Ref. Respuesta a solicitud de información complementaria al Estudio de Impacto Ambiental Categoría II del Proyecto Residencial Vivai Gardens

Información Complementaria N°1

Proyecto “Vivai Gardens”.

SAN LUCIANO S.A.

482

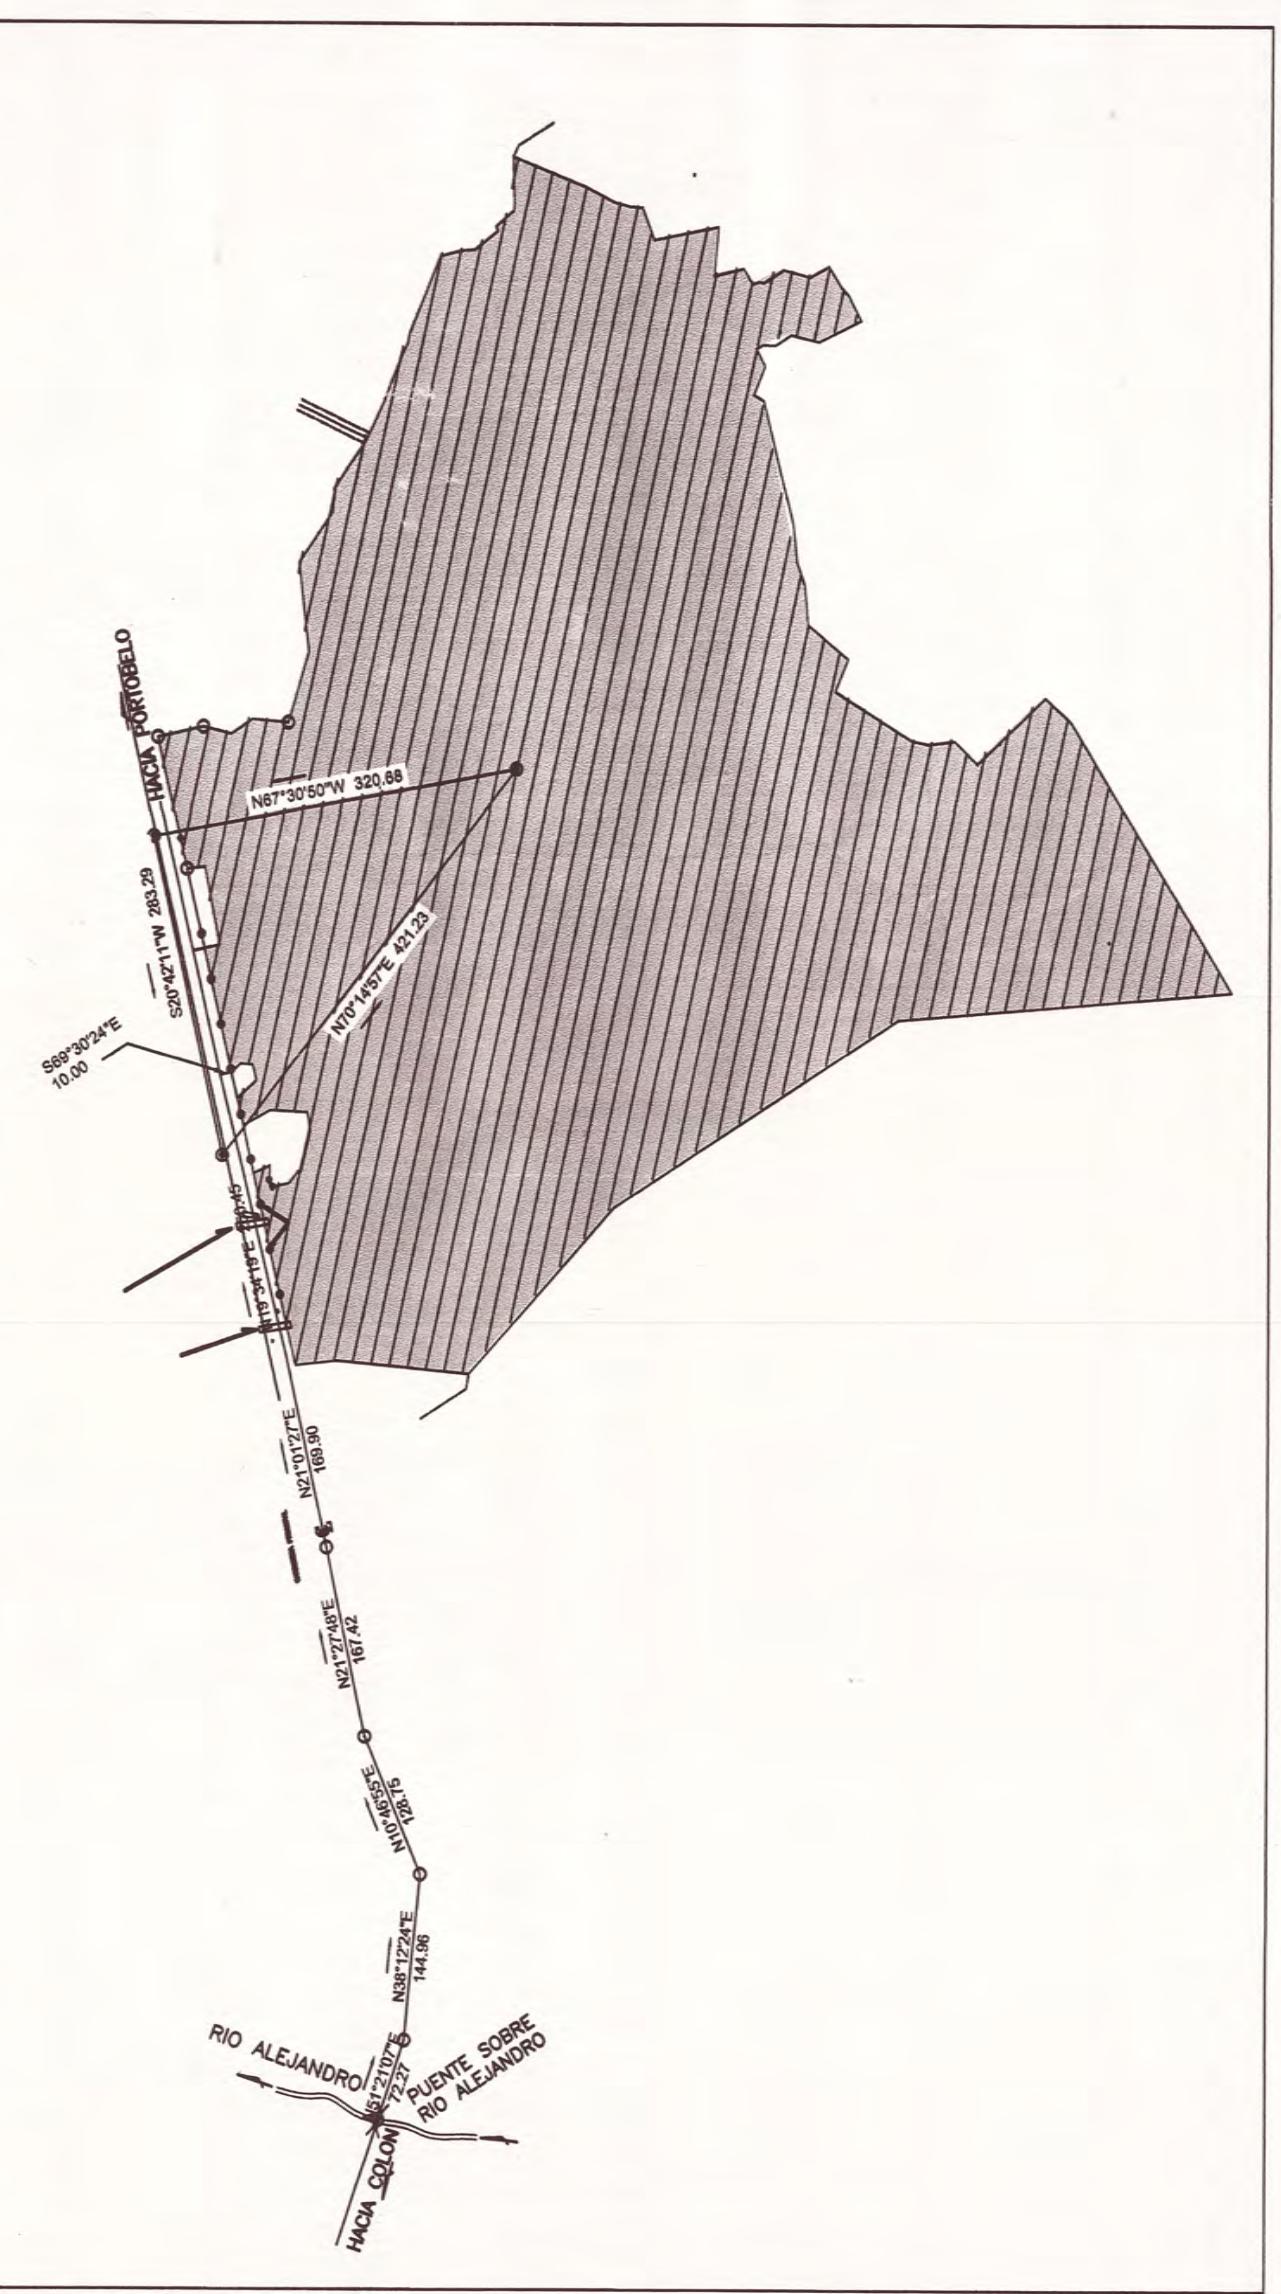
- a. Aclarar la cantidad de fuentes hídricas ubicadas dentro del área a intervenir por el proyecto.
- b. Presentar las coordenadas de ubicación de las superficies de protección de las fuentes hídricas dentro del polígono del proyecto, en cumplimiento de la Ley 1 del 3 de febrero de 1994.
- c. Indicar las superficies desarrollables del proyecto y las zonas de protección de las fuentes hídricas, y presentar detalle mediante plano.

- a. Aclarar la cantidad de plantas de tratamiento a construir para el manejo de las aguas residuales del proyecto en evaluación.
- b. De contemplar más de un sistema de tratamiento de aguas residuales, deberá presentar las coordenadas UTM de ubicación, indicar la superficie correspondiente y punto de descarga.
- c. Indicar la longitud y coordenadas de ubicación del alineamiento de la infraestructura necesaria para transportar las aguas residuales desde el área de la PTAR al punto de descarga. En caso de ubicarse fuera del área propuesta para el proyecto, deberá presentar Registro(s) Público(s) de otras fincas,

Punto c): Ver **Anexo 2 Plano de Anteproyecto de Vivai Gardens**, aprobado por el MIVIOT.

Punto b): No aplica, no se prevé la construcción de más de una PTAR, revisar el *Anexo 2 Plano de Anteproyecto de Vivai Gardens*, que dispone de un área para la ubicación de la PTAR.

Punto c): Ver página 88 del EsIA, coordenadas UTM del área de la PTAR que conforman un polígono de 2,695.04 m² para la ubicación ésta. (*Anexo 2 Plano de Anteproyecto Aprobado de Vivai Gardens*). Como se puede apreciar en el plano el diseñador colocó este sitio colindante a la quebrada sin nombre, de manera que, es de esperar que la longitud de la tubería de descarga no sea mayor a 25 metros. Las coordenadas solicitadas no se cuentan con ellas en este momento, debido a que esto depende del emplazamiento y orientación de la PTAR.

*Localización de los
Cruces*

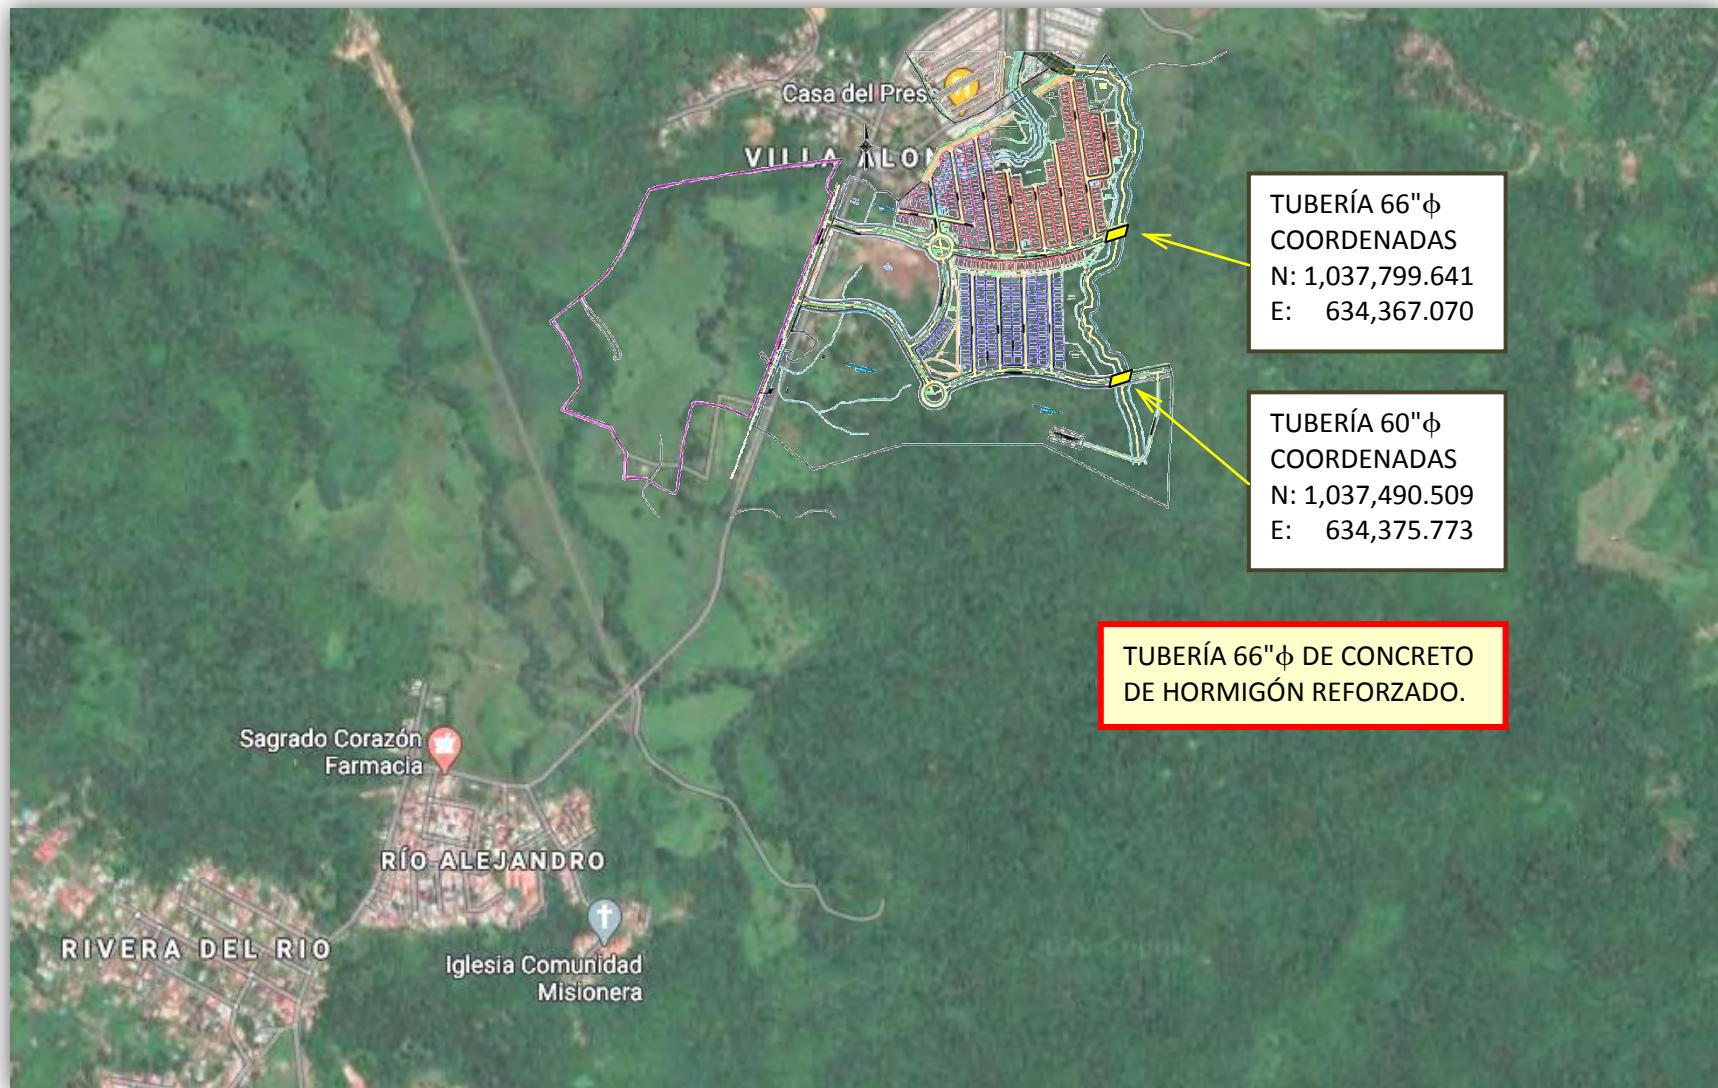
- e. Aclarar si se realizarán obras en cauce sobre las fuentes hídricas ubicadas dentro del polígono a desarrollar. En caso afirmativo, deberá:
 - Describir el tipo de obras y actividades a realizar, con sus respectivas coordenadas de ubicación, así como respectiva fuente hídrica a intervenir (y detallar mediante plano), además, presentar la descripción detallada de cada una de las obras.

Punto e): Aclarar que existe sólo una quebrada que se ha denominado “quebrada sin nombre” sobre ésta se proyecta la construcción de dos cruces, que irán sobre tuberías de concreto de hormigón reforzado de 66 y 60 pulgadas de diámetro. Por otro lado, previo al inicio de obra se tramitará ante el Ministerio de Ambiente el permiso de obras en cauce, según lo establece la normativa ambiental. **Ver Anexo 5. Localización de los Cruces.**

En cuanto a la actualización de los impactos somos de criterio que no aplica, esto debido a que las obras propuestas no tienen afectación sobre el régimen de las aguas y su cauce natural, es decir no se cambiará, enderezará o modificará el curso, no se represará, no se ampliará. Por su parte, los impactos sobre el medio acuático han sido previstos (*Ver página 184 a 190 del EsIA*) y las medidas de mitigación han sido incorporadas en el EsIA. (*Ver página 216 a 217 del EsIA*)
